#### Forum mondial de l'harmonisation des Règlements concernant les véhicules

### **Proposition de complément 7 à la série 01 d'amendements au Règlement n° 112 (Projecteurs émettant un faisceau de croisement asymétrique)**

## **Complément 7 à la série 01 d'amendements au Règlement n° 112 (Projecteurs émettant un faisceau de croisement asymétrique)**

Figure 9

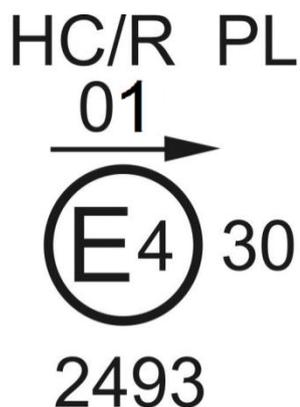
Annexe 2, figures 5 à 10, lire :

Figure 9 : classe B, à la fois pour le faisceau de croisement et pour le faisceau de route, et conçu pour la circulation à gauche uniquement.

« Figure B

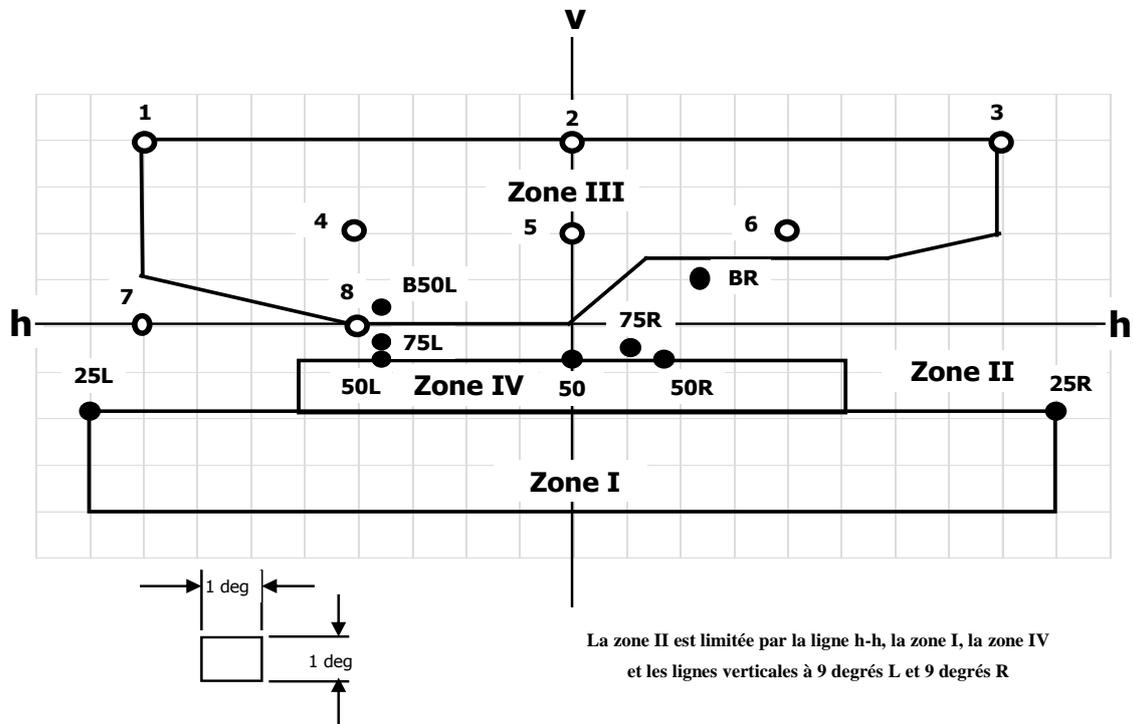
Annexe 3, figure B, lire :

**Faisceau de croisement conçu pour la circulation à droite**

Pour la circulation à gauche, l'emplacement des points d'essai est réfléchi symétriquement par rapport à la ligne VV. ».
